## リコール届出一覧表

リコール届出日：平成31年3月15日

リコール届出番号	外-2797	リコール開始日	準備整い次第
届出者の氏名又は名称	ジャガー・ランドローバー・ジャパン株式会社 代表取締役 ハンソン・マグナス・ユタカ	製作国：英国 製作者名：ジャガー・ランドローバー・リミテッド 問い合わせ先： ジャガーお客様相談室 0120-922-772	
不具合の部位（部品名）	エアバッグ装置（インフレーター）		
基準不適合状態にあると認める構造、装置又は性能の状況及びその原因	運転席用エアバッグのインフレーター（膨張装置）において、ガス発生剤の吸湿防止が不適切であった場合、高い湿度の環境下で温度変化を繰り返すと、ガス発生剤が劣化することがある。そのため、エアバッグ展開時にインフレーター容器が破損するおそれがある。		
改善措置の内容	全車両、エアバッグユニットを対策品に交換する。なお、対策品の準備に時間を要することから、まずは全ての使用者に対しダイレクトメール等により連絡し、対策品の準備ができた段階で古い車両の使用者から再度連絡し、交換作業を行う。		
不具合件数	0件	事故の有無	なし
発見の動機	本国メーカーからの情報による。		
自動車使用者及び自動車分解整備事業者に周知させるための措置	<ul style="list-style-type: none"> <li>・使用者：電話又はダイレクトメールで通知する。</li> <li>・自動車分解整備事業者：日整連発行の機関誌へ掲載する。</li> <li>・改善実施済車には、運転席側ドアロックストライカー付近に外-2797のステッカーを貼付する。</li> </ul>

## 改善箇所説明図

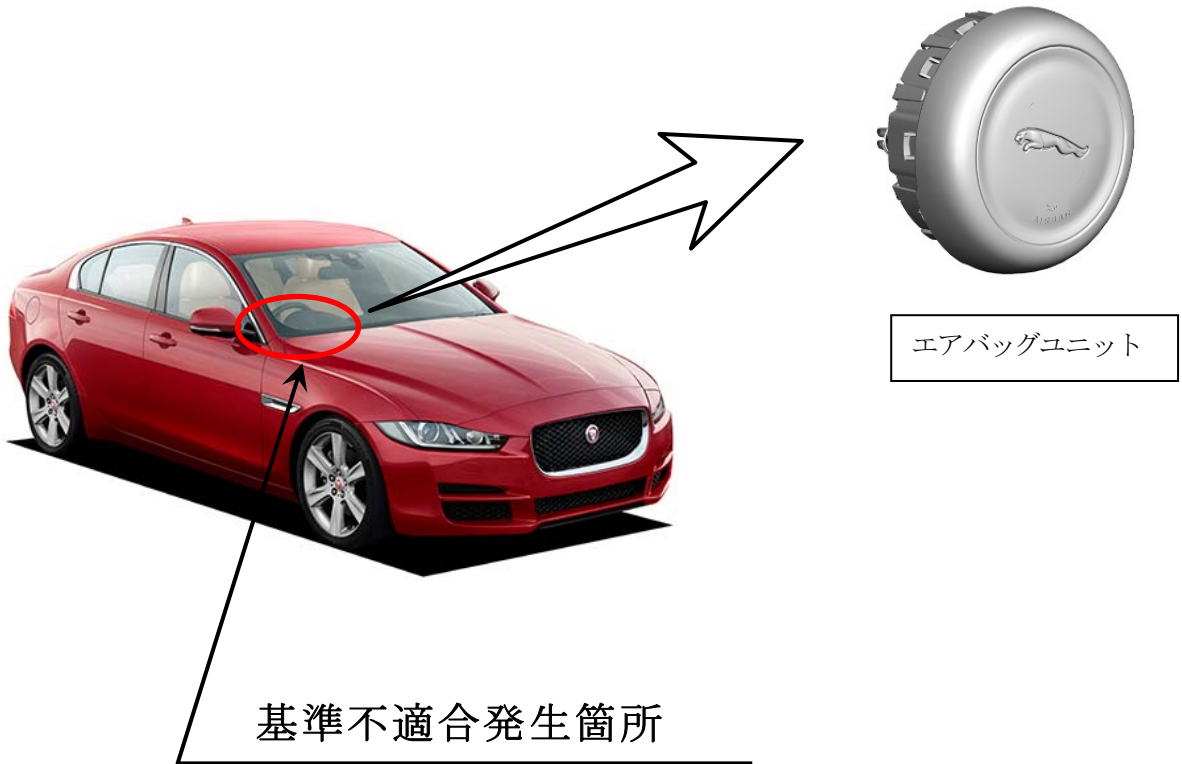
運転席用エアバッグのインフレーター（膨張装置）において、ガス発生剤の吸湿防止が不適切であった場合、高い湿度の環境下で温度変化を繰り返すと、ガス発生剤が劣化することがある。そのため、エアバッグ展開時にインフレーター容器が破損するおそれがある。

全車両、エアバッグユニットを対策品に交換する。なお、対策品の準備に時間を要することから、まずは全ての使用者に対しダイレクトメール等により連絡し、対策品の準備ができた段階で古い車両の使用者から再度連絡し、交換作業を行う。

助手席ドアチェックアームのボディ下側取付けボルトに白ペイントを塗布する。
